Ref: I-ED\_NP\_EUD5a\_PE Ampliacion Universidad\_AI\_PL39-20-Marzo 2021

**Expediente:** Estudio de Detalle PL 39/20  
**Solicitante:** Universidad de Málaga.  
**Representación:** Francisco Javier Muñoz Blázquez.  
**Situación:** Parcela EUD-5a del PA-T.7 (97) "Ampliación Universidad".  
**Junta de Distrito Nº:** Distrito 11 Teatinos-Universidad  
**Asunto:** Informe técnico propuesta de Aprobación Inicial del Estudio de Detalle.

### ED\_02 Ordenación de Volúmenes y Parámetros Urbanísticas

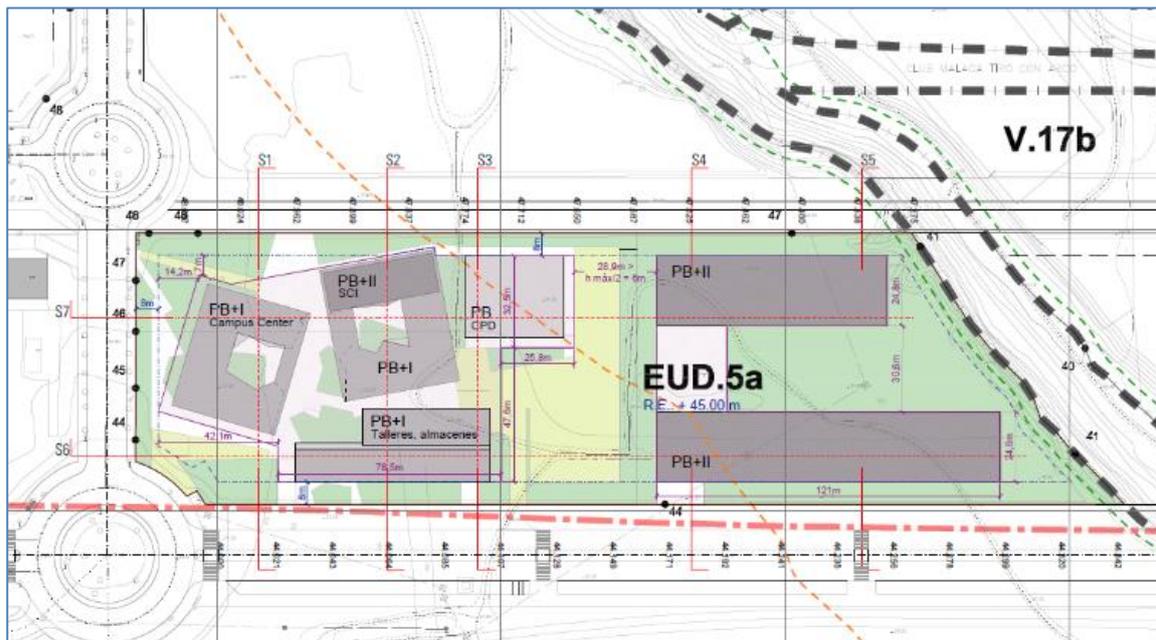
El presente Estudio de Detalle, tal y como señala la Memoria, cumple en cada una de las fases con los parámetros definidos por la normativa del PE, tal y como se demuestra en la tabla resumen de parámetros urbanísticos máximos y los propuestos por el Estudio de Detalle. No obstante, se aclara que con respecto a la edificabilidad considerando el máximo de 44.061 m<sup>2</sup>t, que la primera fase pretende consumir 15.000 m<sup>2</sup>t, de los cuales el edificio de Usos Múltiples agota 8.048,15 m<sup>2</sup>, dejando 6.951,85 m<sup>2</sup> para futuras ampliaciones. En la fase 2 se consumirán otros 15.000 m<sup>2</sup>, dejando parte sin agotar como ya hemos adelantado, puesto que debido a las Servidumbres aéreas y su limitación de altura es difícil materializar todo el techo asignado.

Se adjunta la ordenación de volúmenes de la parcela completa donde ahora están representadas las edificaciones de ambas fases.

Esta Ordenación propuesta en el Estudio de Detalle, está basada principalmente en edificaciones aisladas ubicadas en cada una de las parcelas propuestas, ocupando una denominada “huella Arquitectónica” de los edificios en conjunción con los espacios libre que actúan de elemento estructurante, pero cuya configuración ultima debe ser definida en los proyectos que se presenten para la obtención de las licencias de obras y que en todo caso cumplirán cada una con las áreas de movimiento propuestas, las rasantes, edificabilidad, y las

alturas permitidas en cumplimiento de la Servidumbre Aeronáutica, (aunque regularizadas entre ellas para no establecer distorsiones entre las parcelas de una misma manzana), así como el resto de normativa según el PE, en su Innovación aprobada en 2017, y por supuesto la normativa del PGOU 2011, que le sea de aplicación.
